Fra: Helge Clausen [helge@vestoppmaaling.no]
Sendt: 23. september 2014 11:28
Til: Lars Skintveit
Emne: Lindås gnr 103 bnr 3 - Fjellanger
Vedlegg: Avviksmelding.pdf; Lindås 103_3 grunnmur.sos; Data på innmålt grunnmur.pdf

AVVIKSMELDING MED KORRIGERENDE TILTAK¹		
FIRMA: Vest Oppmåling AS	RAPPORT NR.:	
PROSJEKT: LINDÅS GNR 103 BNR 3	DATO/KL.: 23.09.2014	
Beskriv avviket:		
Innmåling av grunnmur viser et avvik på ca 50 cm i forhold til godkjent høyde på +39,40. Plassering i horisontalplanet er ok.		
Årsak til avviket/hendelsen:		
Ukjent		
AVVIKSMELDING LEVERES TIL VIRKSOMHETENS KVALITETSLEDER		
Forslag til korrigerende tiltak:		
Endringsmelding.		
Korrigerende tiltak som iverksettes: ²		
Tiltak for å hindre gjentakelse:		
Saken avsluttes / lukkes:		
Ansvarlig:	Signatur: hc	Dato: 23.09.2014
Distribueres til: Lars Skintveit		
Tilbakemelding OK/dato:		
Arkivering OK/dato:

Lindås, gnr 103 bnr 3, Fjellanger
Data på innmålt grunnmur

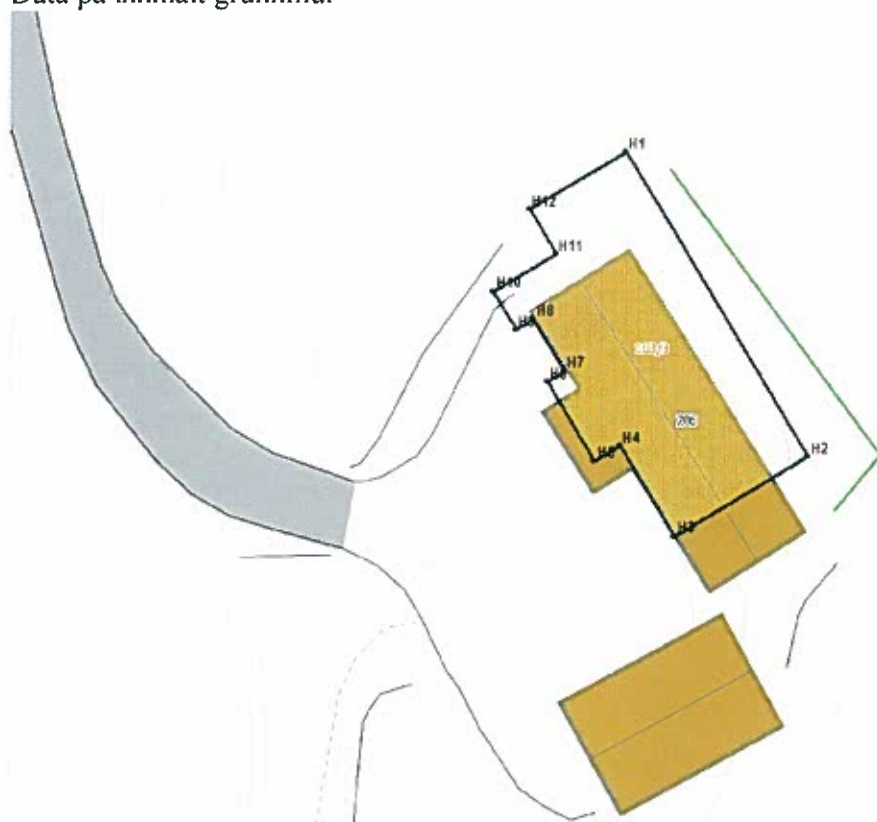
Vi har et lite avvik på høyden i dette prosjektet, ca 50 cm for høyt. Se vedlagte avviksmelding og data på innmålt grunnmur.
